Mission régionale d'autorité environnementale

Avis délibéré de la mission régionale

**sur le projet de création d'une usine de traitement et de valorisation
des déchets amiante sur la commune de Languevoisin-Quiquery (80)**

Étude d'impact et étude de dangers v2 du 28 juillet 2025

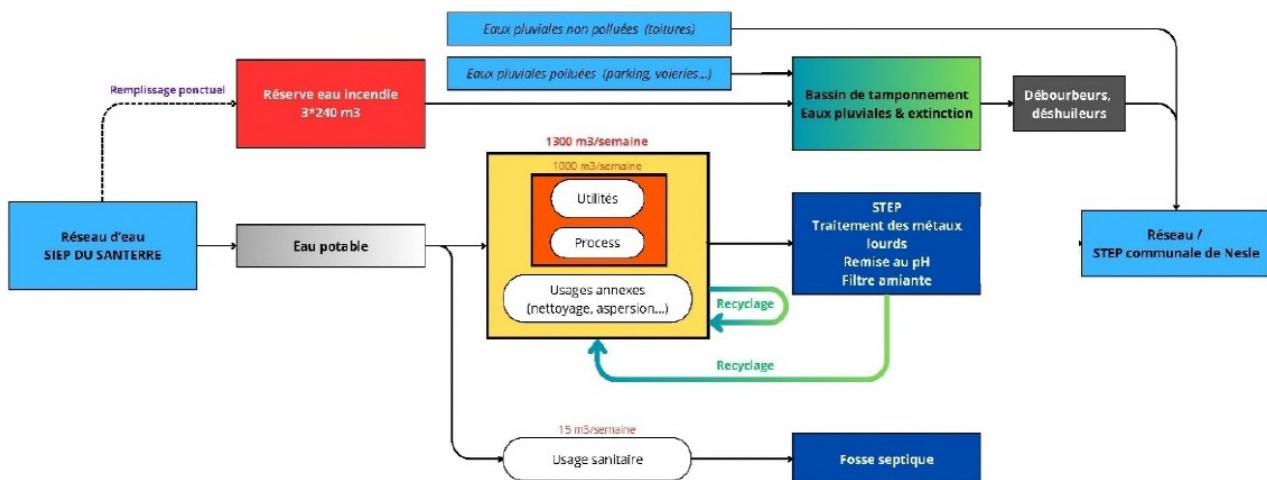
- sans traitement préalable pour les eaux pluviales de toitures non-polluées. Selon le schéma de principe supra, aucun tamponnement n'est prévu avant rejet ;
- dans un bassin de tamponnement puis traitement préalable dans un séparateur d'hydrocarbures pour les eaux pluviales des voiries susceptibles d'être polluées.

S'il est confirmé que la STEP est alimentée par un réseau unitaire, il convient de justifier de l'opportunité de raccorder les rejets d'eaux pluviales à ce réseau au regard d'alternatives telles que le rejet régulé après traitement au milieu naturel, considérant la proximité avec le canal du nord.

- *compléter les conditions de gestion des eaux pluviales ;*
- *préciser les modalités de tamponnement des eaux pluviales non polluées ;*
- *prendre en compte l'axe de ruissellement traversant l'emprise du projet ;*

- *justifier de l'opportunité de raccorder les rejets d'eaux pluviales au réseau communal au regard d'alternatives telles que le rejet régulé après traitement au milieu naturel, considérant la proximité avec le canal du nord ;*
